改善箇所説明図

リヤサスペンションアーム ボルト/ナット

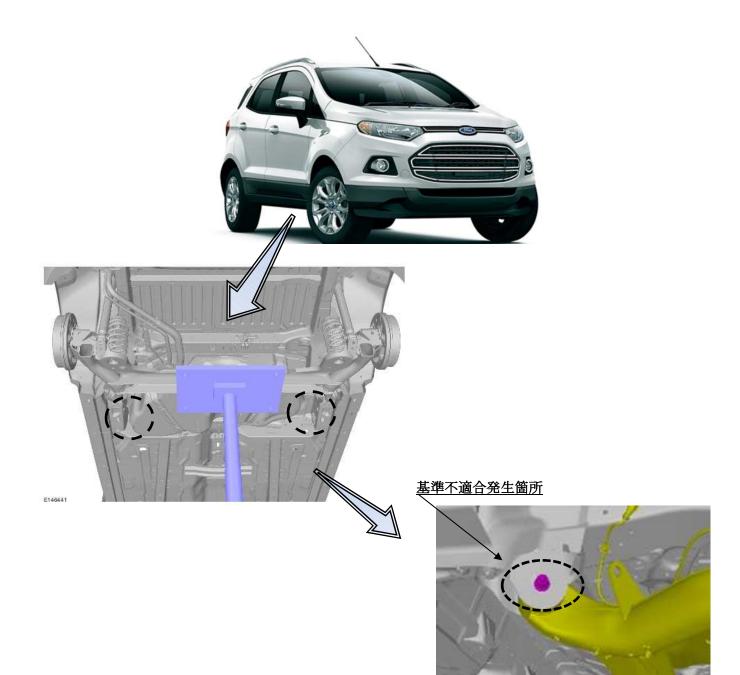
緩衝装置において、リヤサスペンションアームの組付指示が不適切なため、リヤサスペンションアームの取付ボルト/ナットが規定トルクを超えて締め付けられている。そのため、そのままの状態で使用を続けると、当該ボルト/ナットの締結力が低下して緩みが生じ、最悪の場合、取付ボルト/ナットが破断し、リヤサスペンションアームが外れて、走行不能になるおそれがある。

全車両、リヤサスペンションアームのボルト/ナットを新品に交換し、規定トルクで締め付ける。 識別:助手席ドアチェッカーに黄ペンを塗布する。
